# 改善箇所説明図

プロペラシャフト一式

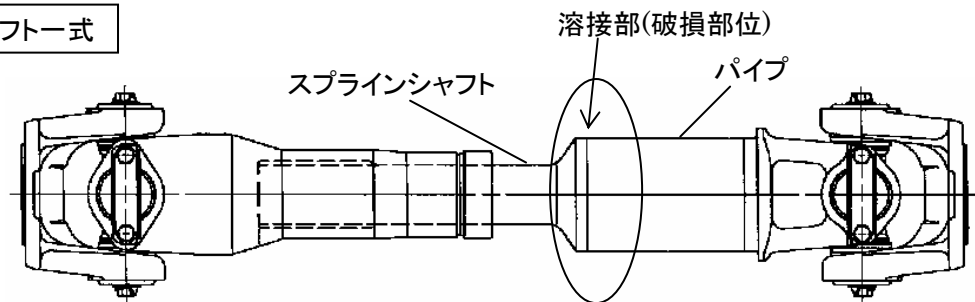
基準不適合発生箇所

動力伝達装置において、プロペラシャフトのパイプとスプラインシャフトの溶接部の耐久強度が不足しているため、急発進、又は登坂での発進を繰り返し過度に行うと当該部に亀裂が発生するものがある。そのため、そのままの状態で使用を続けると、最悪の場合、プロペラシャフトが折損して走行不能となるおそれがある。

全車両、プロペラシャフト一式を対策品と交換する。

注：□は、交換部品を示します。
